Hoogte hekwerk Frans balkon

Advies 2309

Datum: 17 mei 2023

Figuur 2 Detaillering Frans balkon

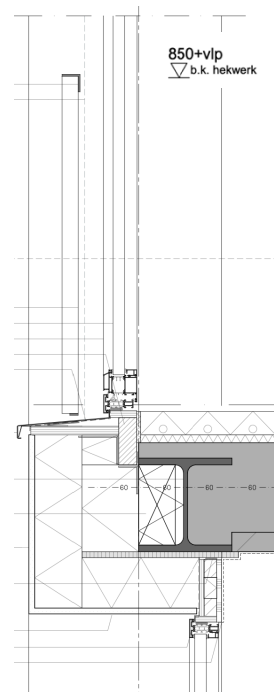
Met het bevoegd gezag is discussie ontstaan over de aan te houden hoogte van de vloerafscheidingen. De adviseur is van mening dat de Franse balkons zijn ingevuld met een 'beweegbaar raam' waardoor voor de vloerafscheiding volgens artikel 2.18 derde lid van het Bouwbesluit 2012 een hoogte van 0,85 m vanaf de vloer mag worden aangehouden.

Het bevoegd gezag is van mening dat hier sprake is van een 'deur' omdat een vensterbank ontbreekt. De aanwezigheid van een vensterbank biedt namelijk een extra (psychologische) barrière tegen het doorvallen. In figuur 2 hierboven is de detaillering van het Frans balkon weergegeven.

Mag een te openen geveldeel van een Frans balkon worden beschouwd als "een al dan niet beweegbaar raam", als bedoeld in artikel 2.18, derde lid, van Bouwbesluit 2012?

Nee, de functie van het te openen geveldeel maakt dat de vloerafscheiding van het Frans balkon niet de in artikel 2.18, derde lid, van Bouwbesluit 2012 bedoelde vloerafscheiding is. De woorden ‘deur’ en ‘raam’ zijn in Bouwbesluit 2012 niet gedefinieerd. Beide zijn een te openen geveldeel. Een deur is daarbij door de ATGB beschouwd als een geveldeel waar je in kunt staan of doorheen kunt gaan.

De ATGB is van oordeel dat artikel 2.18, derde lid, van Bouwbesluit 2012 daarom niet van toepassing is op het te openen geveldeel van het Frans balkon. Daarom is het hekwerk van het Frans balkon een in artikel 2.18, eerste en tweede lid, bedoelde vloerafscheiding, waarvoor een hoogte van resp. 1,0 en 1,2 m geldt.
